Progetto di un impianto fotovoltaico con sistema di accumulo integrato con impianto olivicolo - denominato "SAN DONATO"

Documento:		PROGETTO DEFINITIVO		Documento:		A00000MIC	
Elaborato:		Relazione descrittiva di riscontro alle integrazioni richieste dal M.I.C. con nota prot. n. 8125 del 17/05/2023		SCALA:			
				FOGLIO:			-
				FORMATO:			A4
Progettazione:		Nome file: A50000PED_Rev1.pdf		il tecnico:			
Consorzio stabile Prometeo Srl via Napoli 71122 Foggia (FG)		GF TECNO Srl via dott. O. Giampaolo n. 13 70020 Toritto (BA)

Relazione descrittiva di riscontro alle integrazioni richieste dal M.I.C. con nota prot. n. 8125 del 17/05/2023

Stralcio Planimetrico 1

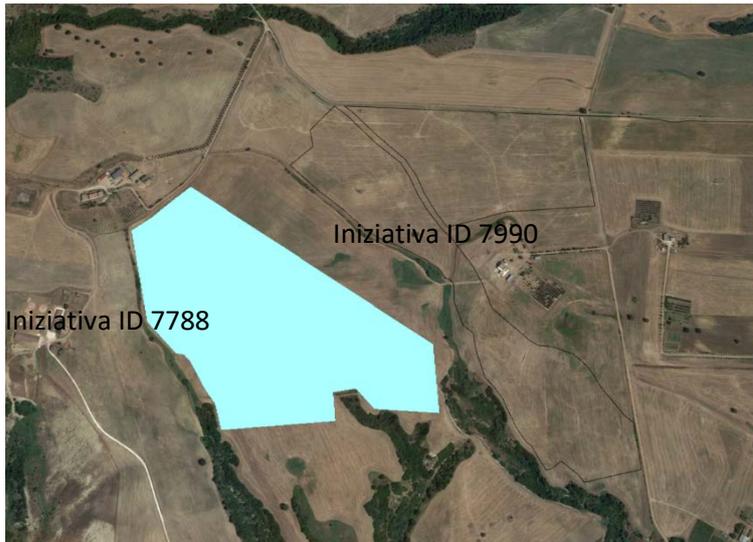
a) verifica e chiarimenti in merito alla sovrapposizione delle opere in argomento con gli impianti ID 7702, ID 7788, ID7686;

- Si evidenzia che nei progetti **ID 7686 e ID 7702** la Futura Stazione di Trasformazione 380/150 Kv di TERNA è posizionata nella particella 69 fg 15 in contrasto con il Piano Tecnico Operativo depositato presso gli Uffici Tecnici di Terna il quale prevede che tale stazione sia collocata nelle particelle 89-5-4 del Fg 15 come da Stralcio Planimetrico 1 (fonte PTO depositato presso gli Uffici di Terna il 31/03/2023 dalla società Powertis s.r.l.) qui sotto riportato. Considerando l'attuale stato del PTO quindi, la proposta progettuale oggetto della presente Valutazione di Impatto Ambientale non interferisce con le iniziative identificate con ID7702 e ID 7686

- **Sovrapposizione con l'iniziativa ID 7702:** si è verificato che la SSE Utente e l'impianto di Accumulo erano sovrapposti al parco Fv; al fine di eliminare la criticità progettuale per entrambe le iniziative il Proponente ha deciso di modificare la posizione delle proprie opere connesse. Si rimanda per dettagli al §1.1 del documento A8A200QPG_Rev1

- **Sovrapposizione con l'iniziativa ID 7686:** a tale riguardo si precisa che il progetto proposto non interferisce in nessuna delle sue componenti con l'iniziativa identificata con codice ID 7686.

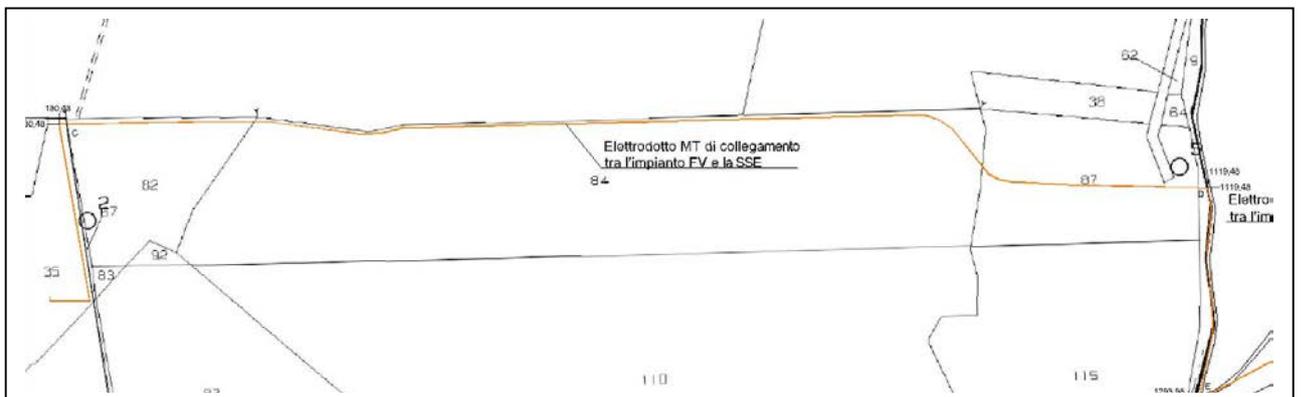
- **Sovrapposizione con l'iniziativa ID 7788:** dalla documentazione disponibile sul portale va.mite.gov.it, è possibile desumere che la il progetto proposto oggetto della presente Valutazione di Impatto Ambientale (ID 7990) non si sovrappone all'iniziativa ID 7788 come evidenziato nella successiva immagine.

Per quanto riguarda l'elettrodotto di collegamento MT interrato le due iniziative ID 7990 (oggetto della presente Valutazione di impatto Ambientale) e ID 7788 (di un Proponente diverso) hanno rappresentato lo stesso percorso relativamente alle p.lle 82-84 e 87 del Fg 13 del Comune di Grottole. Si evidenzia che in questo tratto i due elettrodotti possono essere collocati in parallelo fermo restando le distanze minime tecniche e di servitù che saranno prescritte ed approvate dall'ente gestore di rete.

Figura 4 - sezione tipo impianto di piantumazione

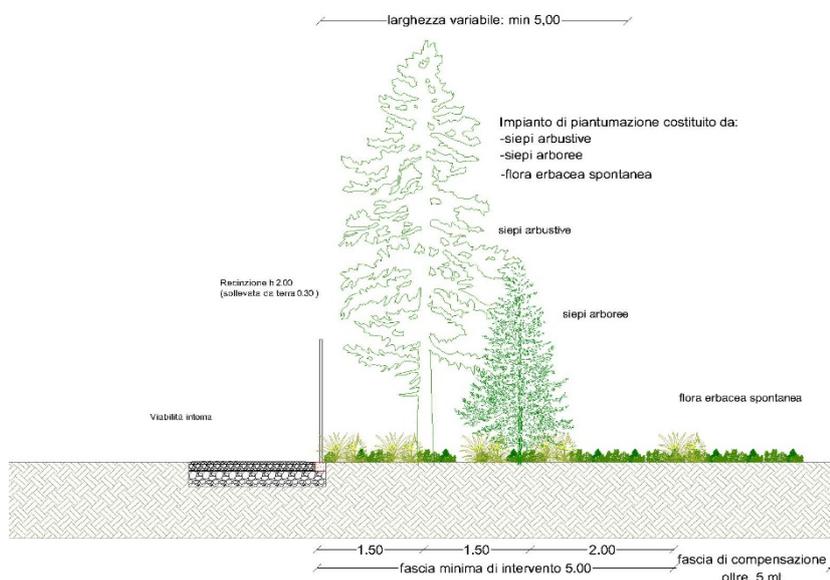
- b) migliore definizione della fascia perimetrale di mitigazione (punto 3.2 della nota n.5395/2023 della COMPNIEC);
- c) allontanamento del perimetro dell'impianto dalla fascia boscata tutelata esistente, con la previsione di una fascia vegetata di raccordo di adeguata dimensione, da concordare con la Soprintendenza competente;
- d) in considerazione del rapporto tra le opere in progetto e la viabilità esistente (sentieri e strade che lo lambiscono), identificazione di una proposta di allontanamento da queste ultime, con previsione di adeguata fascia di rispetto;

Nella figura 4) è rappresentato lo schema tipo 1, quale opera di mitigazione sia per l'impianto agrivoltaico che per la SSE utente come riportato negli elaborati sopra menzionati.

- 1) **Zona 1:** la recinzione è stata arretrata verso l'interno del campo ed avrà una distanza minima di 10 mt dal ciglio della strada esistente per meglio impiantare la fascia vegetata come da schema 1 (**figura 4**)

Fig. 5 - Elaborato grafico delle Mitigazioni Perimetrali con vegetazione secondo lo schema 1

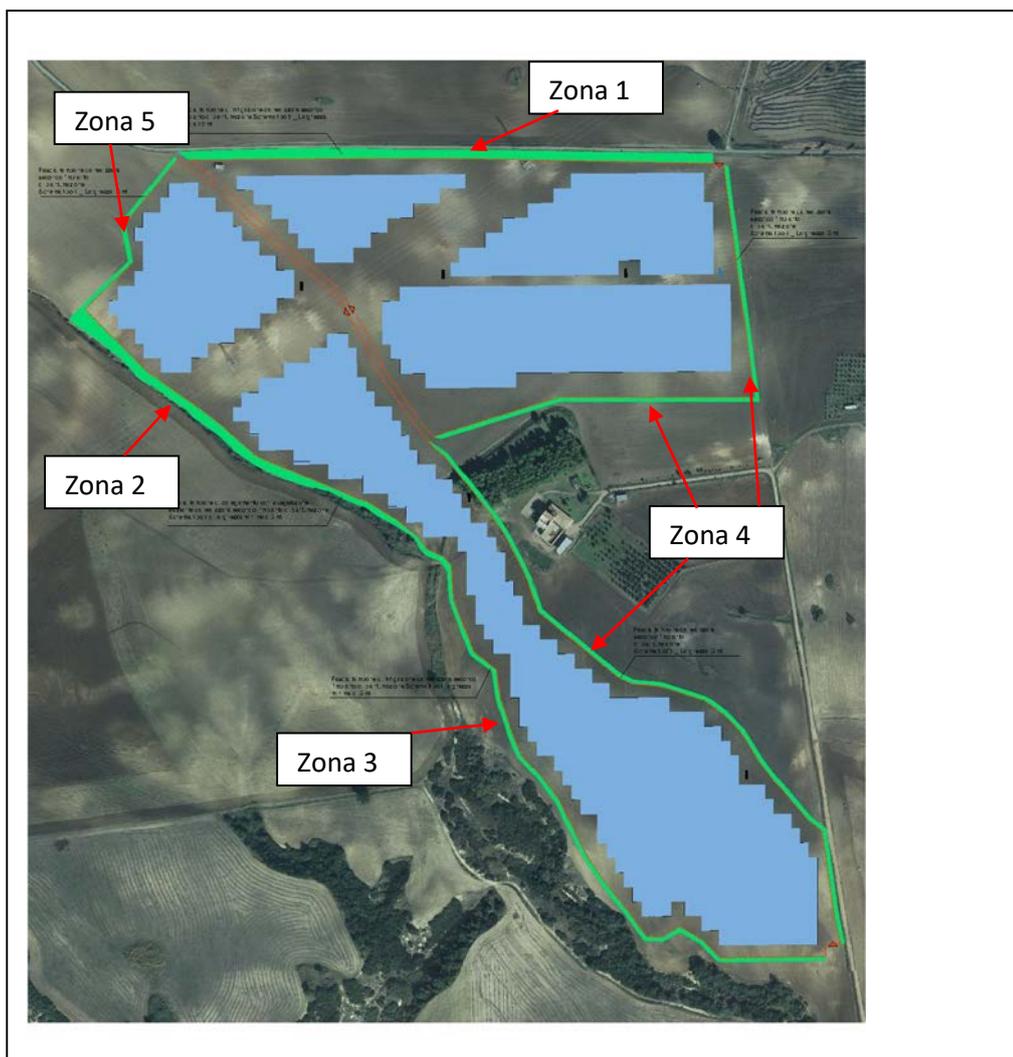
Per quanto richiesto al punto 4, lettere b), c), d) ed e), peraltro in coerenza con le richieste del MASE inviate con nota prot 5395 del 10/05/2023, sono state apportate, con riferimento alle zone identificate nella successiva **figura 5** (e coerente con il **doc A7A8A0PFV_Int**), le seguenti revisioni progettuali:

- 2) **Zona 2:** in questa zona lo Schema d'impianto 1 vegetato proposto si andrà a fondere con la vegetazione già presente mediante una fascia di raccordo con vegetazione spontanea oltre alla prima fascia di larghezza minima di 5,00 mt, dove saranno impiantati siepi arbustive e siepi arboree con flora erbacea.

- 3) **Zona 3:** qui la recinzione è stata allontanata dalla fascia boschiva esistente prevedendo l'inserimento, comunque, di una fascia vegetata sempre secondo lo schema 1 e comunque così come richiesto dalla nota del MIC, precisando al punto c) e che l'area agricola compresa tra la fascia boschiva esistente e l'impianto Fv è nella disponibilità della società proponente e rendendosi disponibili a concordare con la Soprintendenza competente le modalità d'intervento.

- 4) **Su tutto il resto del perimetro (Zona 4 e Zona 5)** sarà utilizzato lo Schema d'impianto 1 con larghezza minima di 5,00 mt

Fig. 6 - Stralcio SSE UTENTE e IMPIANTO DI ACCUMULO con fascia vegetata di mitigazione

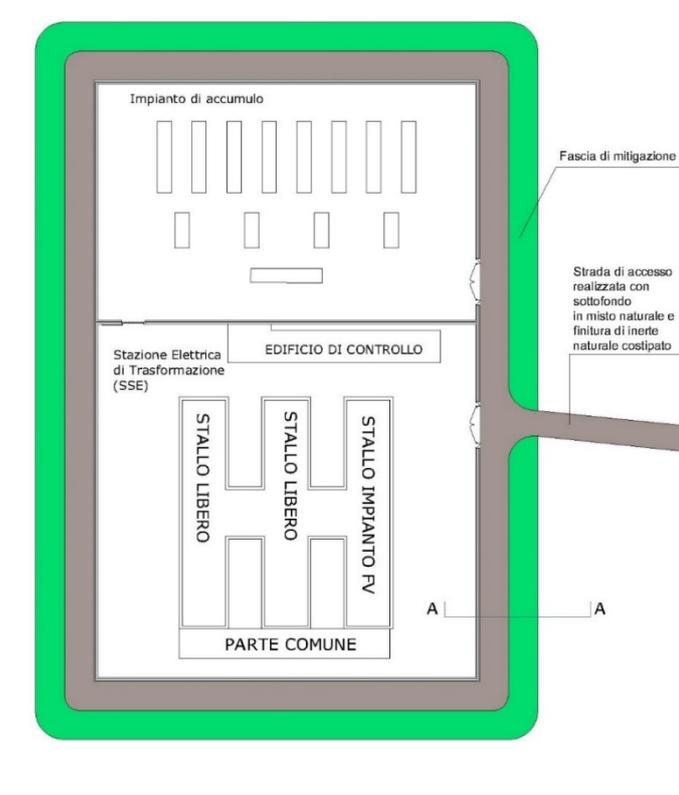
e) accurata progettazione delle opere perimetrali e di mitigazione della SSE, ai fini del corretto inserimento paesaggistico;"

In riscontro al punto e) si riporta nella **figura 6** la planimetria della SSE Utente e dell’Impianto di accumulo con la fascia di mitigazione e nella figura 7 un dettaglio in sezione della fascia vegetata prevista.
